Změnový list č. 37

Projekt: **Modernizace urgentního příjmu FNUSA včetně návazné infrastruktury**

Název: **O1 B1_Nový Urgentní příjem**

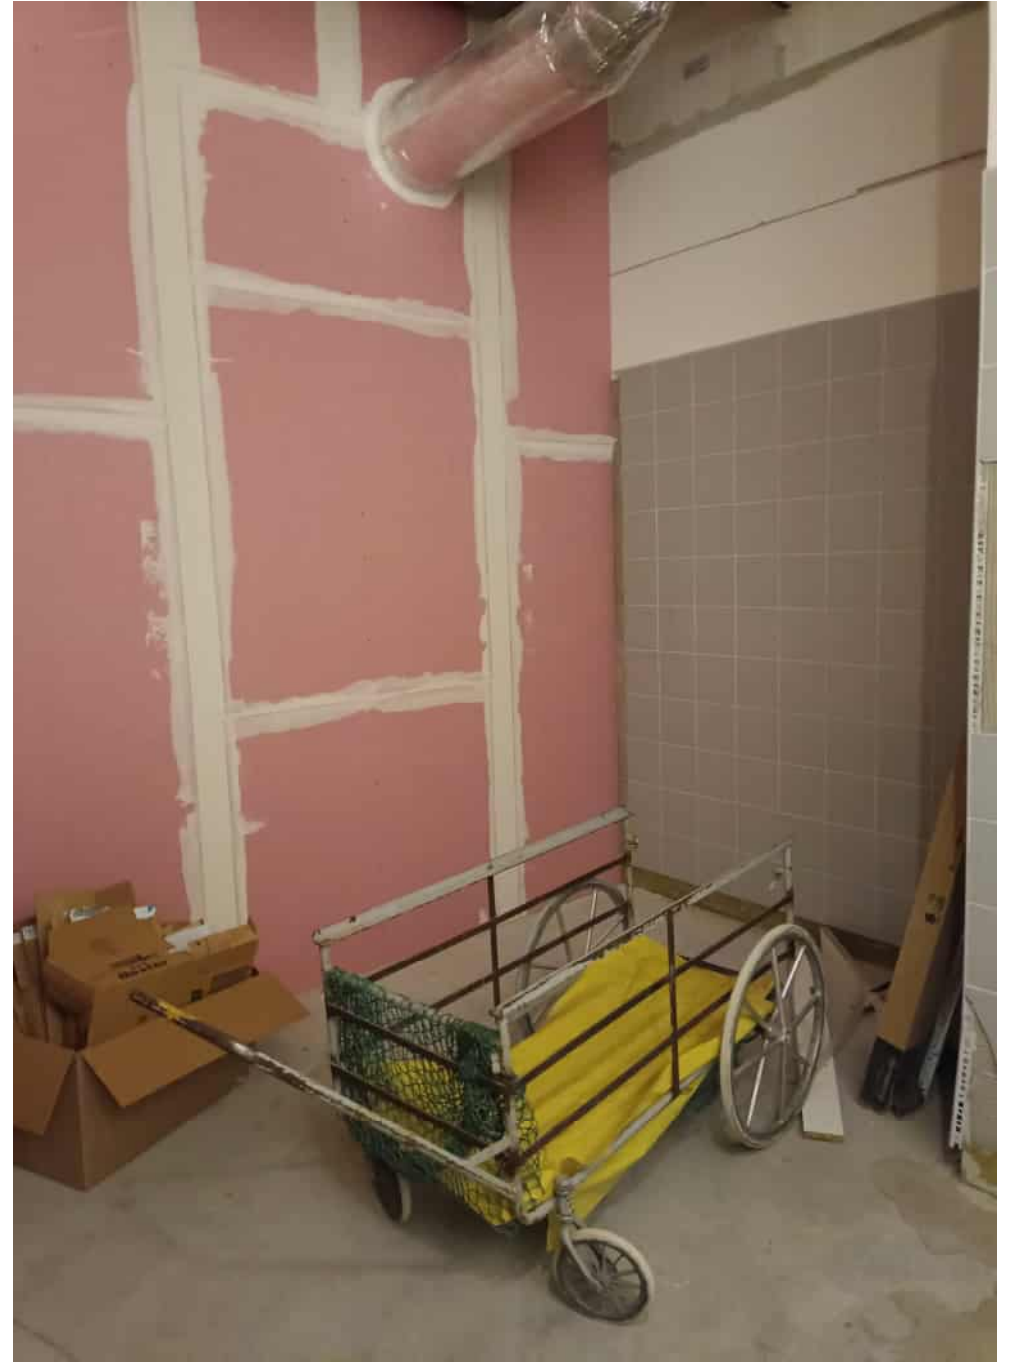
- Chyby v rozpočtu. V PD chybí položka svislé tepelné izolace v podhledu exteriéru. Chybějící obklady v místnosti O-1.106 a chybějící hydroizolace pod obklady a dlažbu v místnosti O-UP-1.22, pod sprchovým koutem v místnosti B-UP-1.10.

Doplní položek montáž svislé i vodorovné izolace. A doplnění položky materiálu svislé izolace. Doplnění hydroizolace a obkladu.

KOPOS Krabice KSK 125_PO10 IP66

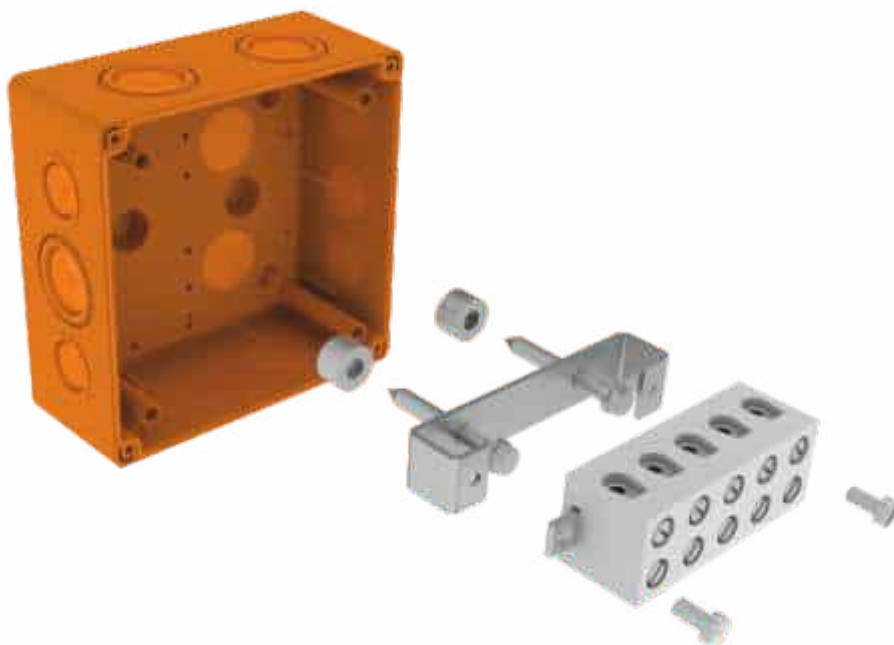
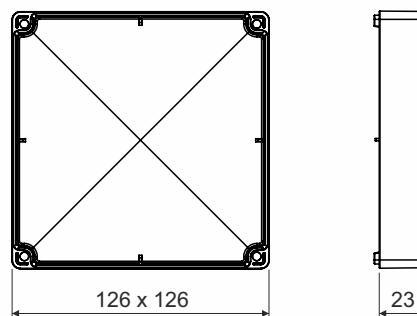
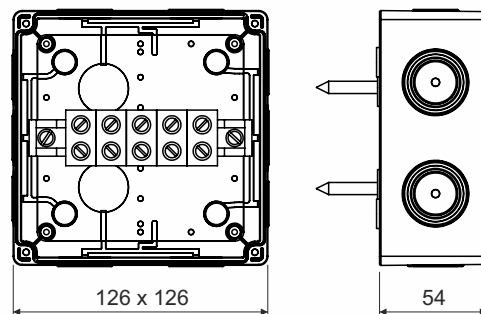
881	SUB	X362203	Instalační krabice na povrch KP protipožární	ks	82,000	952,80	78 129,60	INDIVIDUÁLNÍ
			<i>Krabice pro každé nouzové světlo, montáž na stropě. Viz.příloha</i>					
Oddíl			M21.12: Montáž, Svítidla, stropní vývody, apod....:					31 160,00
Dodatek			3: Dodatek č.3					31 160,00
Změnový list			ZL39 Rev2 opr: Doplnění elektro revize2					31 160,00
883	SUB	X362205	Instalační krabice na povrch KP protipožární	ks	82,000	380,00	31 160,00	INDIVIDUÁLNÍ
			<i>Krabice pro každé nouzové světlo, montáž na stropě. V ceně je obsažen, dělník, žebříky nebo lešení, přesun. Viz.příloha</i>					
Oddíl			M21.13: Materiál, Ostatní náklady:					1 562,43
Dodatek			3: Dodatek č.3					1 562,43
Změnový list			ZL39 Rev2 opr: Doplnění elektro revize2					1 562,43
161	SUB	Pol__0155	Drobný materiál (hmoždinky, šrouby, sádra, atd..)	kpl	0,050	14 203,80	710,19	SOD
159	SUB	Pol__0153	Doprava (silnoproud)	kpl	0,100	8 522,40	852,24	SOD

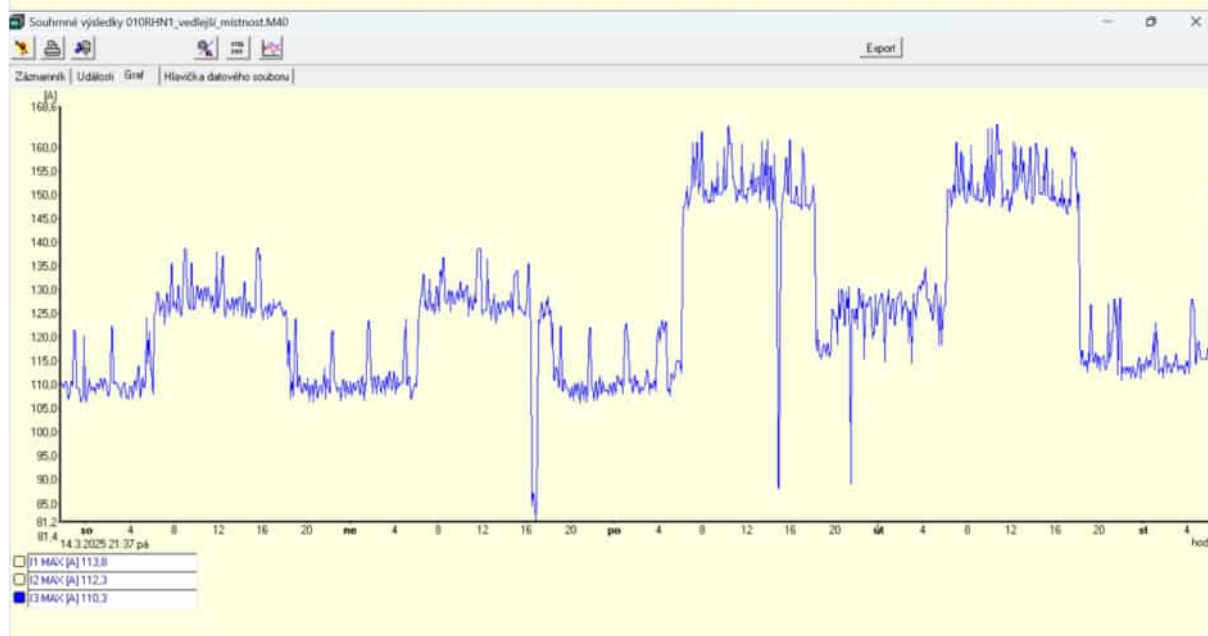
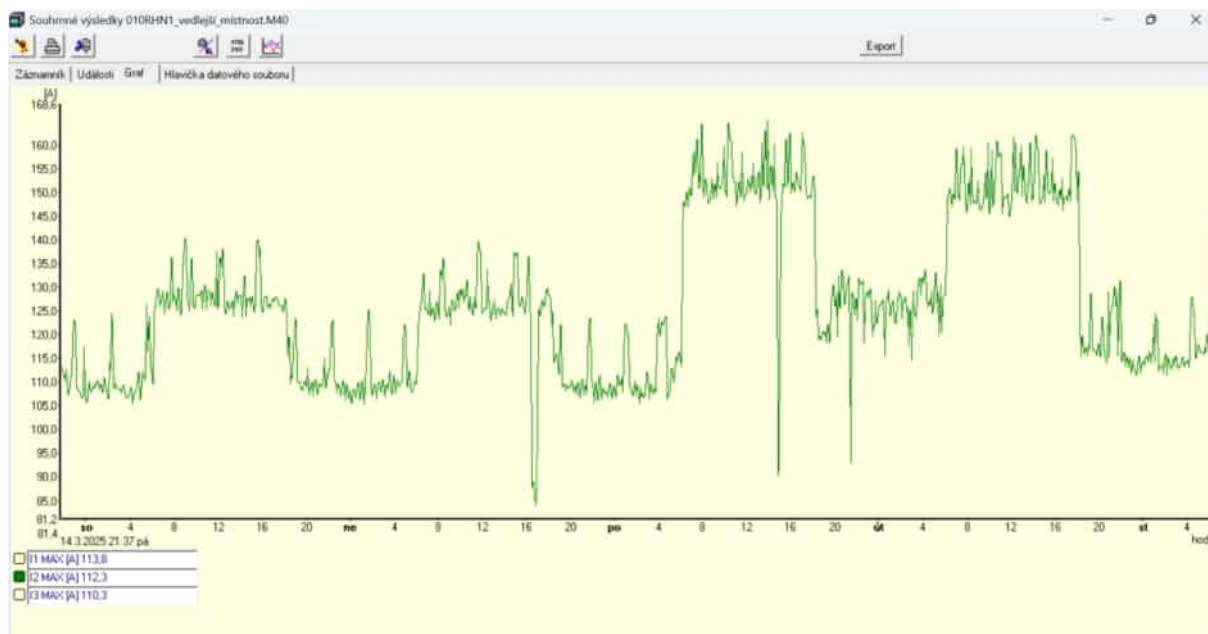
MĚŘENÍ : O10RH1 z 2RH51.M40
Od 11/3/2025 do 14/3/2025
Měření v grafech po fázích.
Maximum všechny tři rovnoměrně 120A.
Jištění 630A – REZERVA DOSTAČUJÍCÍ

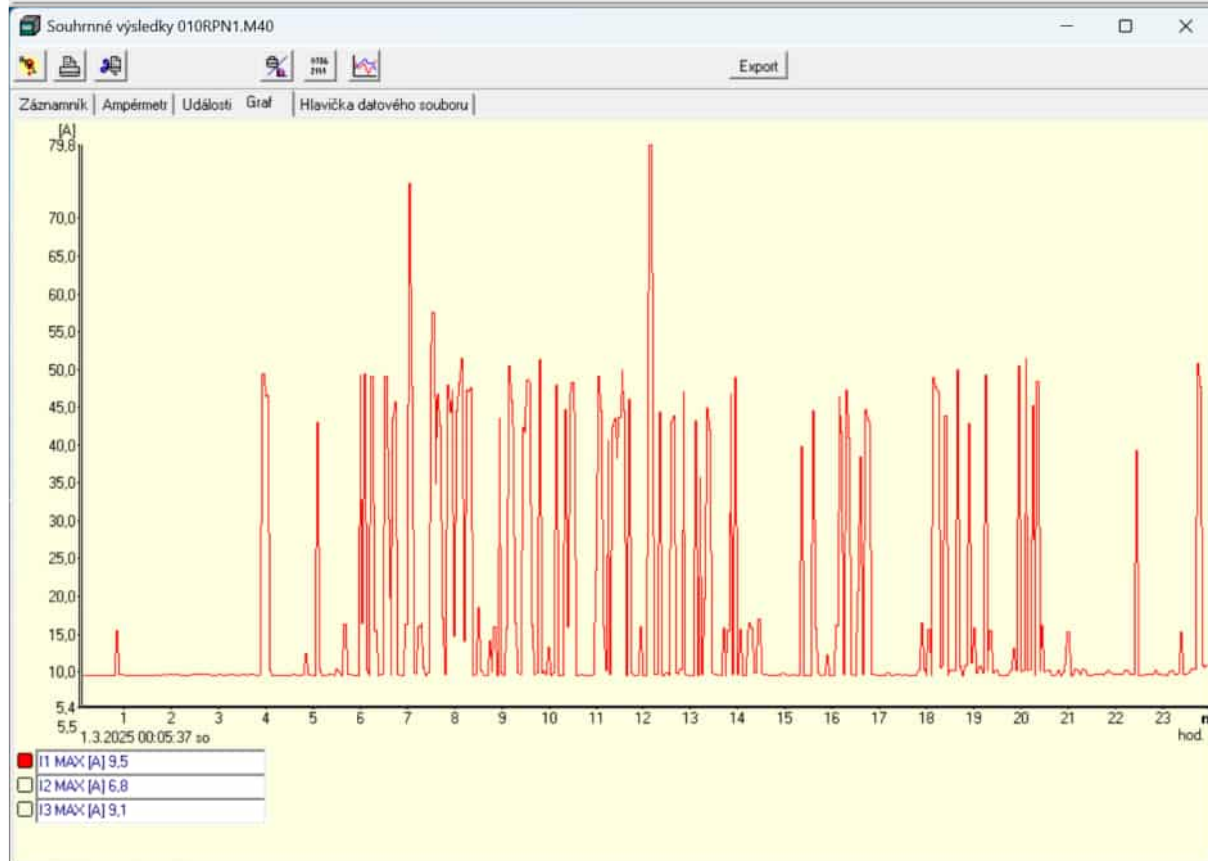
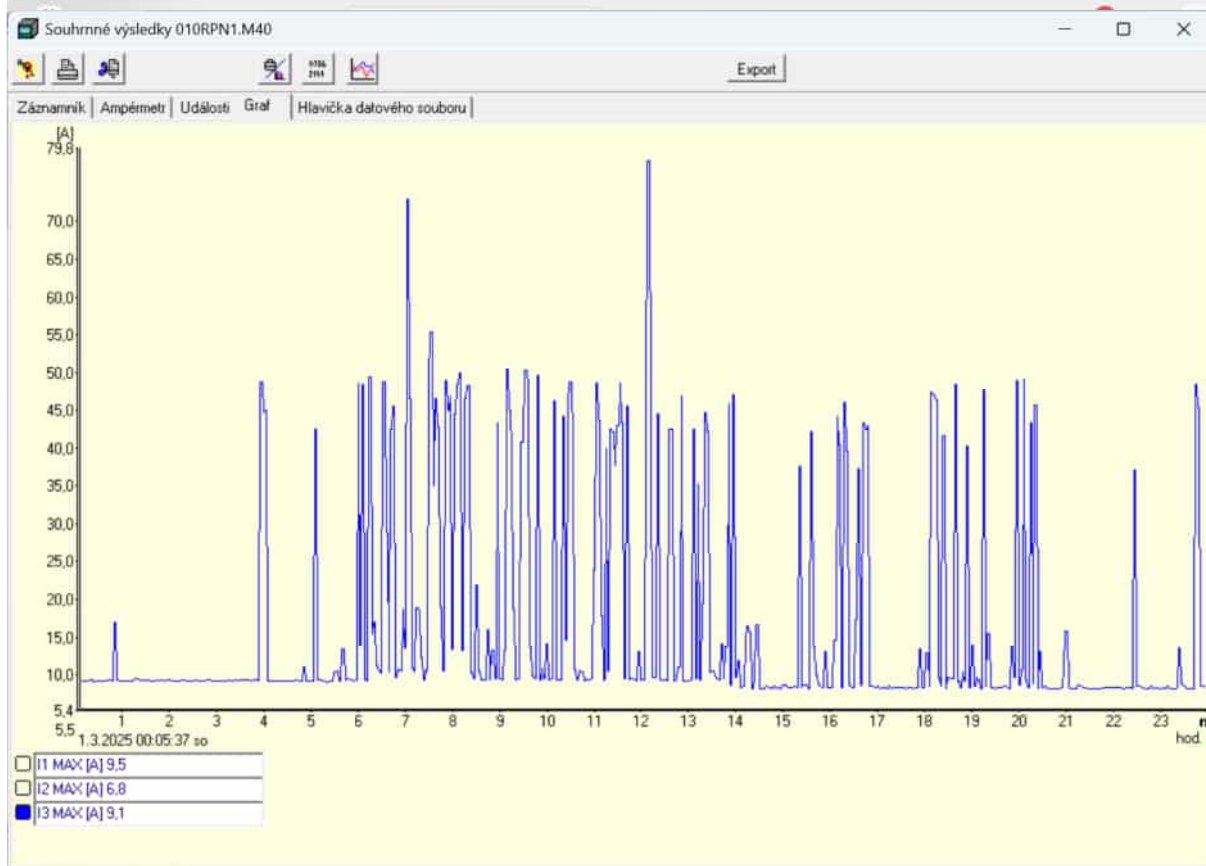
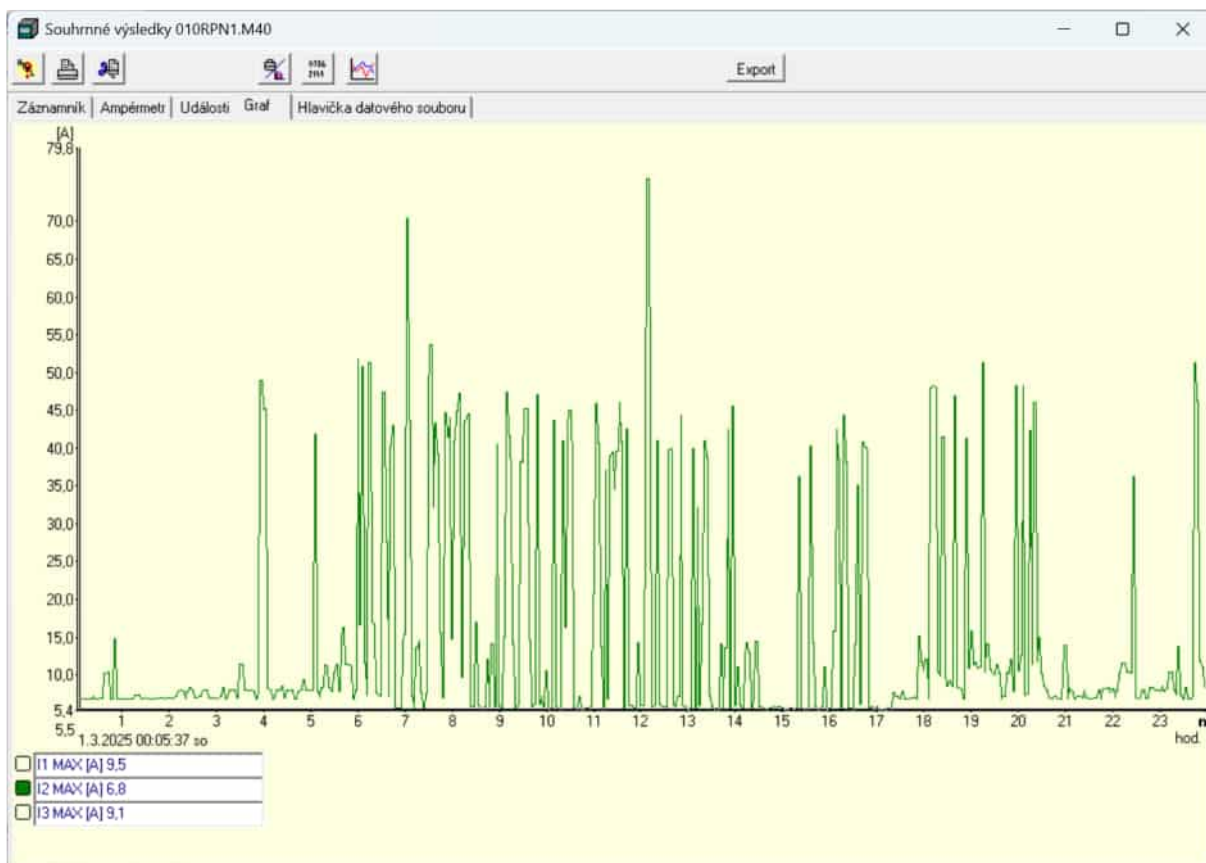
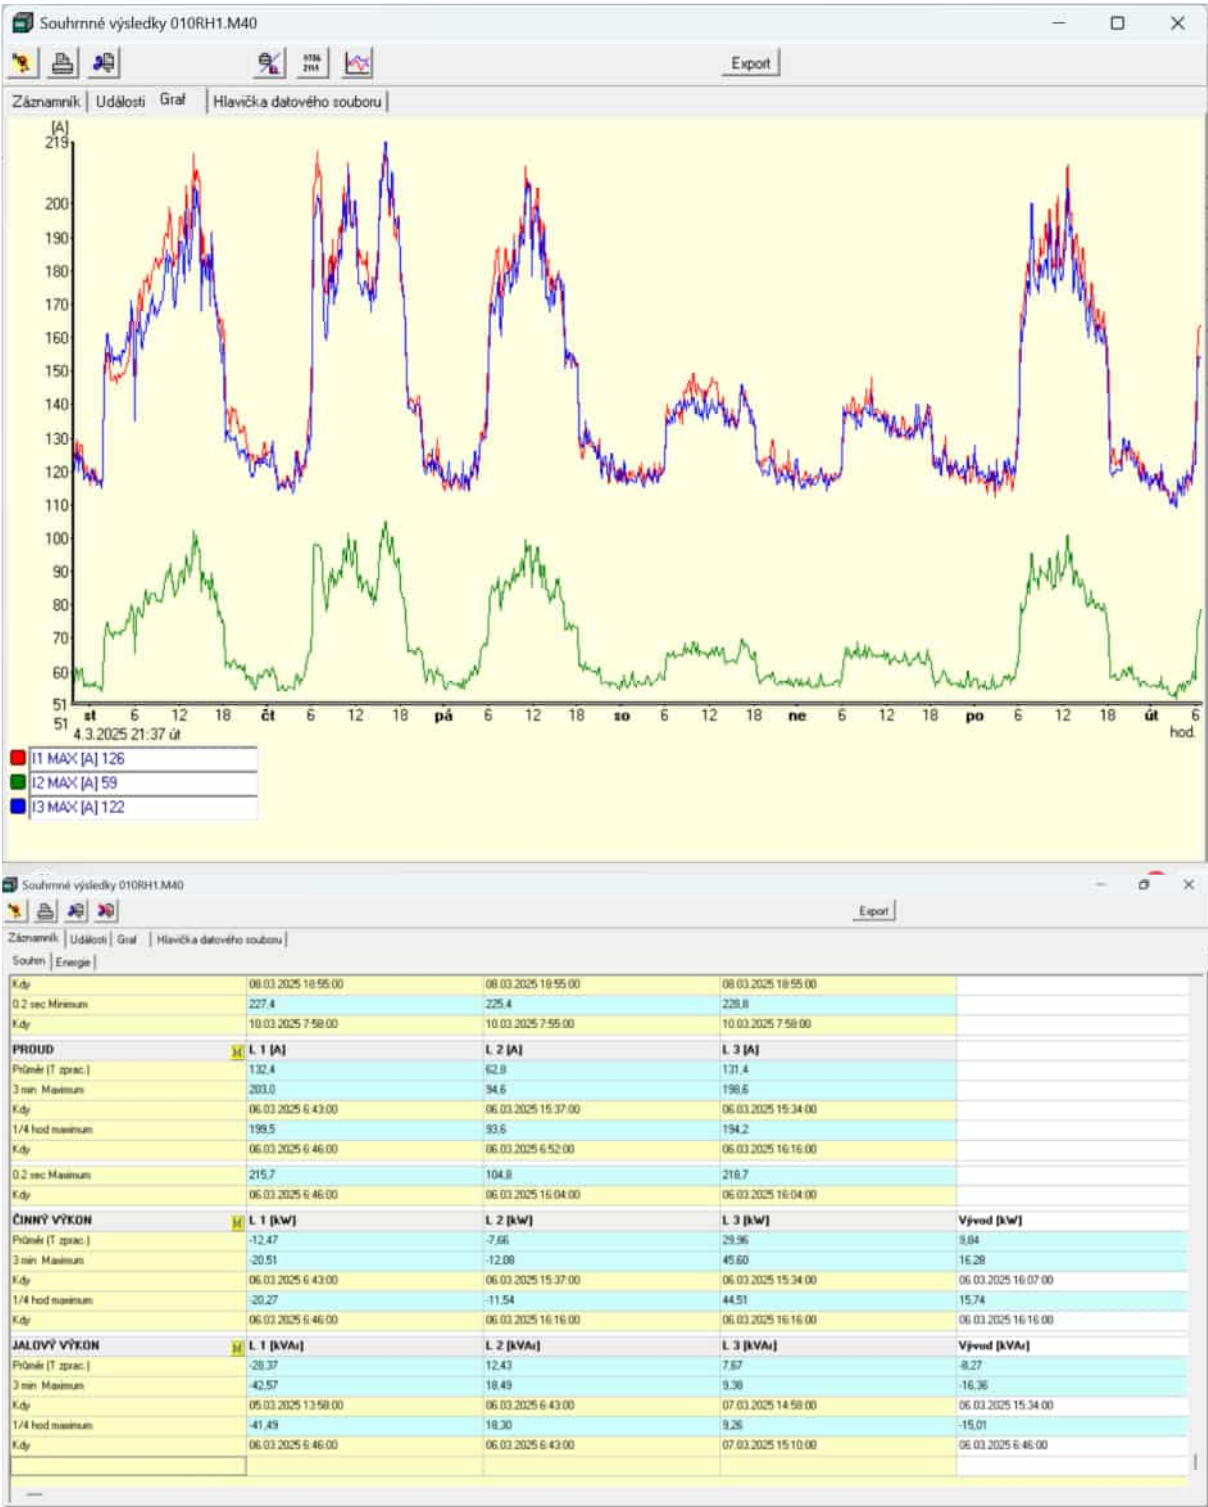
MĚŘENÍ O10RH1.M40
Proběhlo: od 4/3/2025 do 11/3/2025
Pojistky 3x630A ochrana nastavena na 450A
REZERVA DOSTATEČNÁ
